| Title - Sujet Réfection tunnels - Laval | | |
| Solicitation No. - N° de l'invitation EF236-123060/A | | Amendment No. - N° modif. 001 |

ADDENDUM N° 1

NOTE F – REMPLACEMENT DES TRAPPES D'ACCÈS
ACCES TRAPS REPLACEMENT

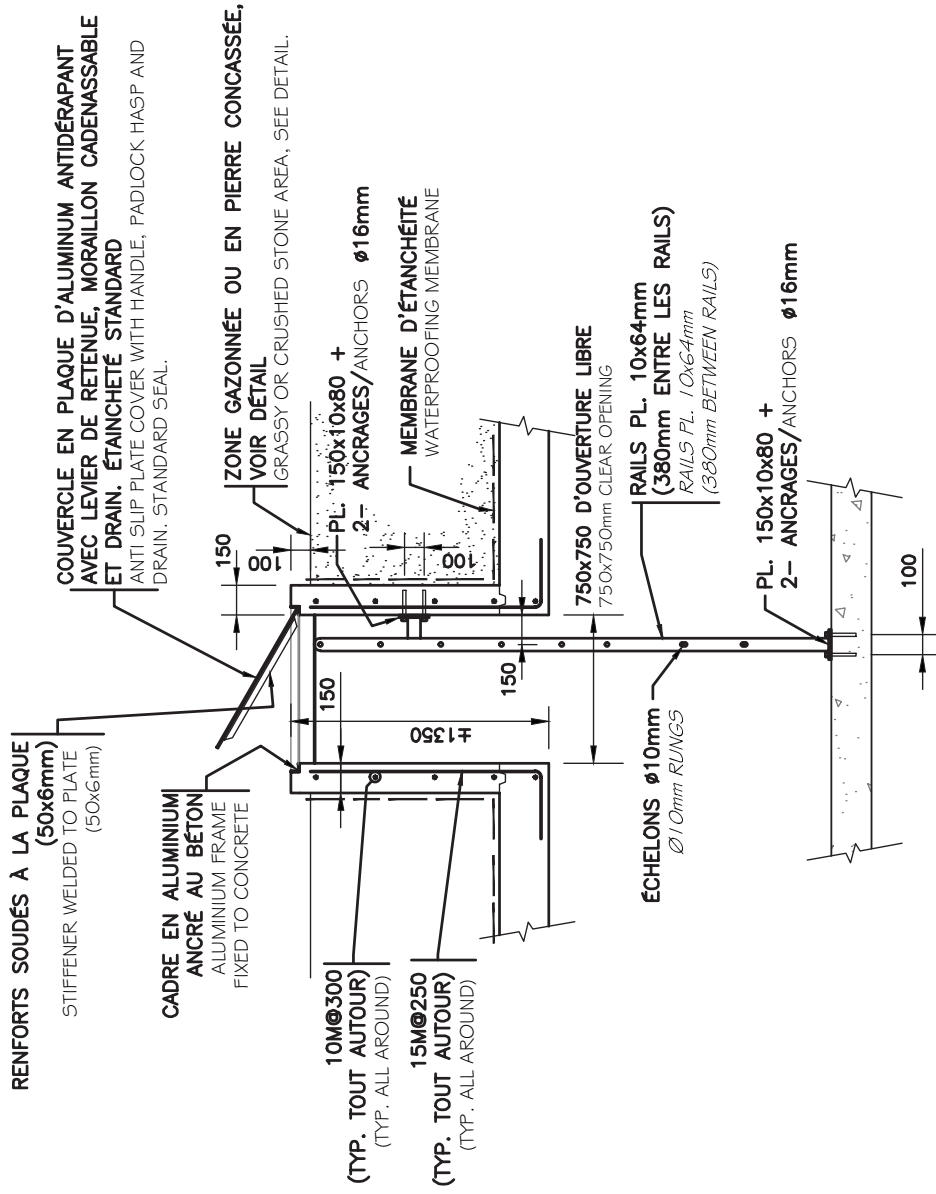
A new scheme of Note F, "Access Traps Replacement" is appended to this document. It supersedes the detail found in the structural drawings of the proposed rehabilitation of tunnels.

NOTE : S'IL Y A LIEU, DÉMOLIR LA TRAPPE D'ACCÈS EXISTANTE, MODIFIER LA DALLE DU TUNNEL AFIN DE PERMETTRE L'INSTALLATION DE LA NOUVELLE TRAPPE. (VOIR NOTE E)

NOTE : IF NEEDED, DEMOLISH EXISTANT ACCES TRAP. MODIFIED TUNNEL SLAB TO ALLOW THE INSTALLATION OF THE NEW TRAP. (SEE NOTE E)
